Mission régionale d'autorité environnementale

**Avis délibéré de la mission régionale
d'autorité environnementale
Hauts-de-France
sur le projet de parc éolien de Saint-Remy-en-l'Eau-La-Terrière
sur la commune de Saint-Remy-en-l'Eau (60)
Étude d'impact du 15 décembre 2025**

AVIS DÉLIBÉRÉ n° 017201/GUNENV adopté lors de la séance du 16 juin 2026 par
la mission régionale d'autorité environnementale Hauts-de-France

Carte de présentation du projet (page 11 de l'étude d'impact)

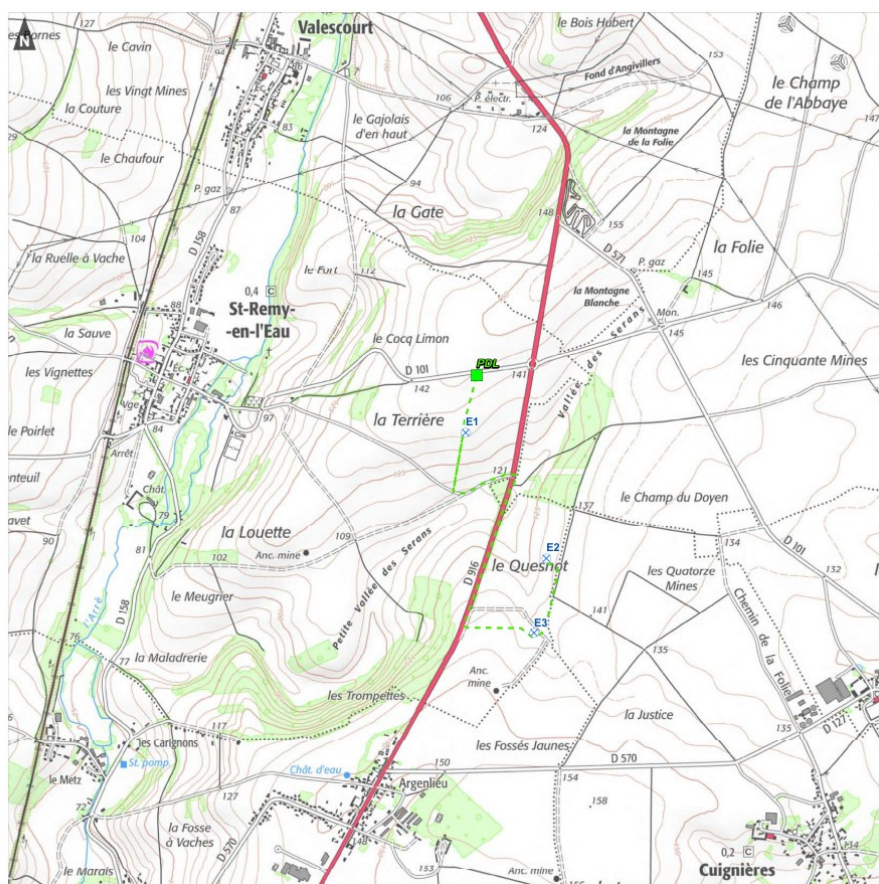
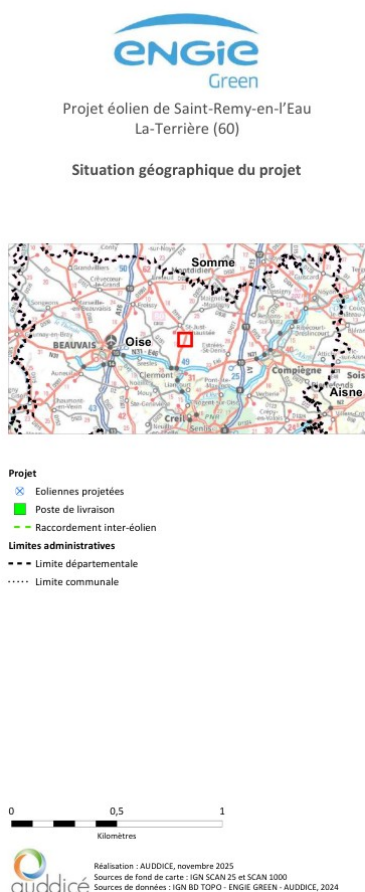
L'avis est rendu sur un projet de trois éoliennes d'une hauteur maximale de 150 mètres pour E1 ou 164,5 mètres pour E2 et E3 en bout de pale et une garde au sol¹ de 33 mètres pour E1 et de 47,5 mètres pour E2 et E3, localisées comme indiqué ci-dessous. En cas d'évolution défavorable de ces caractéristiques, l'étude d'impact devra être actualisée.

Carte d'implantation des parcs éoliens autour du projet (étude d'impact page 345)

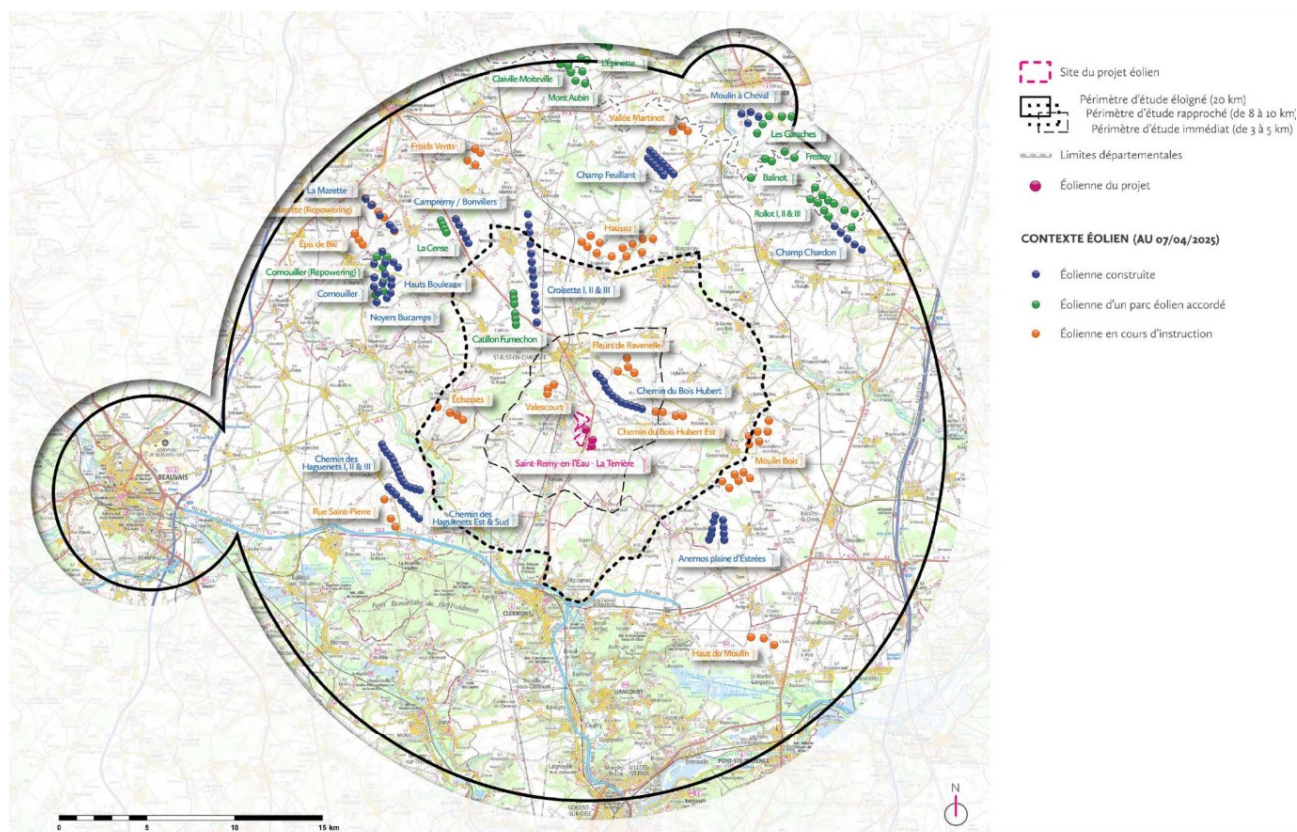
Le projet est localisé dans un contexte éolien marqué avec 156 éoliennes en production et autorisées administrativement, ainsi que 60 en instruction dans un rayon de 20 kilomètres autour de la zone d'implantation potentielle (page 346 de l'étude d'impact).
